DIREZIONE GENERALE VALUTAZIONI AMBIENTALI

Oggetto: [ID: 10836] Valutazione preliminare ai sensi dell'art.6, comma 9 bis del D.Lgs. 152/2006. Progetto di fattibilità tecnico economica “Lavori di costruzione di una galleria paravalanghe tra le chilometriche Km 39+510 e 39+868 in località “Le roccette” nel Comune di Formazza”.

Nota tecnica.

Fig. 5 – Stralcio Carta PAI - Aree Pericolosità Idraulica e Aree Rischio Frane (Fonte: Lista di Controllo)

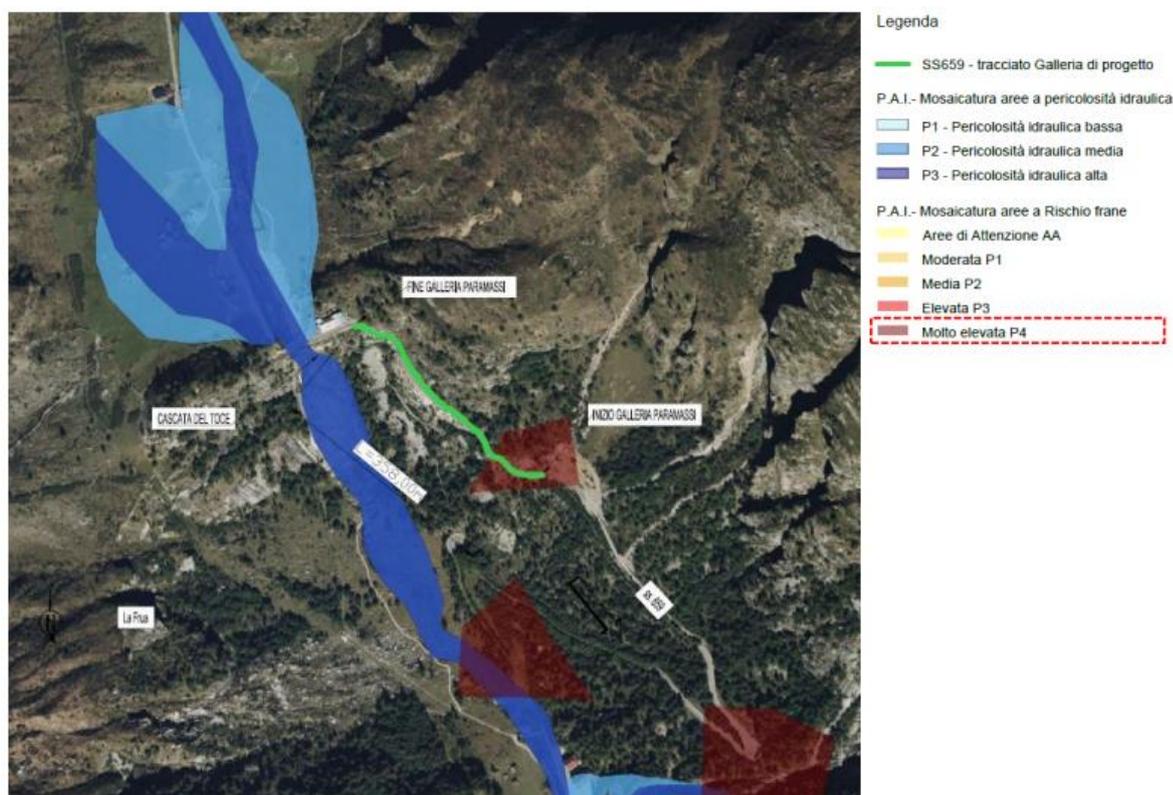
- al punto 10 “Aree sottoposte a vincolo idrogeologico (R.D. 3267/1923)” Il tratto di strada oggetto di intervento ricade all’interno di aree sottoposte a vincolo idrogeologico;
- al punto 11 “Aree a rischio individuate nei Piani per l’Assetto Idrogeologico e nei Piani di Gestione del Rischio di Alluvioni”, il Proponente rappresenta che rispetto alle aree a pericolosità idraulica, come individuate nel Piano di Assetto Idrogeologico, l’area di intervento non ricade in nessun vincolo. Aree a pericolosità idraulica media e alta si localizzano in adiacenza della cascata del Toce poco ad ovest Fig. 5.

Per quanto concerne il Rischio frane del medesimo PAI, la parte iniziale dell’intervento, ovvero in corrispondenza della galleria esistente, ricade nel vincolo P4 con rischio molto elevato. Nella Lista di controllo, il Proponente riporta lo stralcio dell’area mappata presente nell’Inventario dei Fenomeni Franosi in Italia (IFFI), Fig. 6, nella quale si evidenzia come il versante subito ad est del sito di progetto sia interessato da una vasta area soggetta a crolli/ribaltamenti diffusi in stato quiescente (Fonte IFFI), e colamenti rapidi.

Fig. 6 – Zone interessate da movimenti franosi (Fonte: Lista di Controllo)

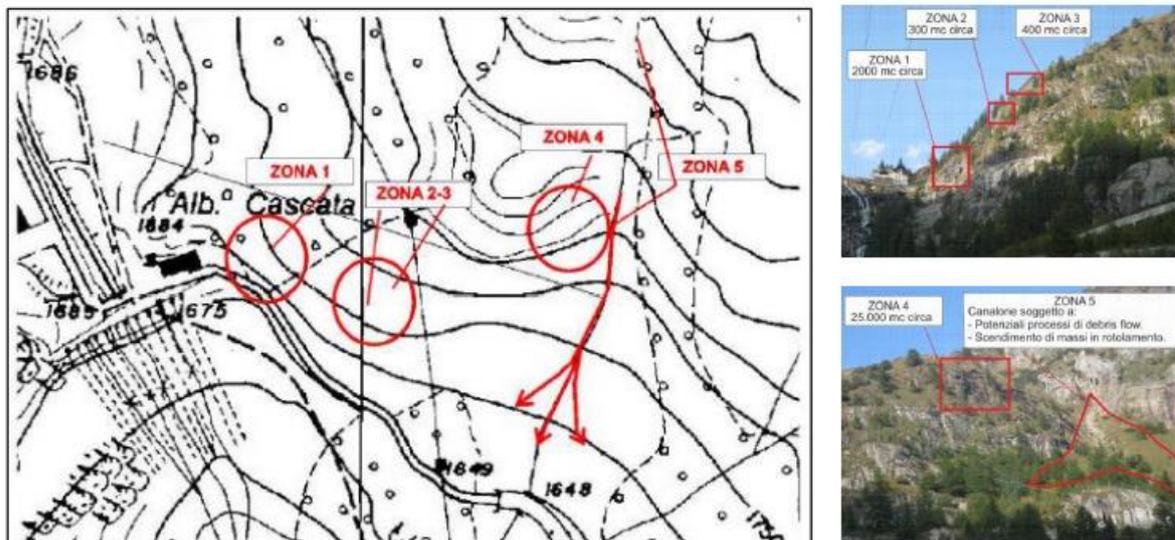
Nella Lista di controllo il Proponente evidenzia che dal punto di vista geologico l'area di interesse è caratterizzata da cinque zone ad elevato rischio geologico contraddistinte da evidente propensione al distacco di volumi isolati e di intere porzioni della compagine litoide, causate dalle caratteristiche geomeccaniche dell'ammasso roccioso e dalla presenza di famiglie di discontinuità, Fig. 6.

Le zone determinate presentano evidenti condizioni di equilibrio limite, che l'attuale sistemazione di difesa, della sede stradale, non consente di arginare; ragion per cui è necessario il nuovo intervento di mitigazione del rischio derivante dai processi di dissesto. L'intervento in oggetto di protezione risulta il più efficace, dal punto di vista progettuale, e garantisce maggiori prestazioni tecnico - funzionali e sicurezza della sede stradale dai fenomeni di frana.
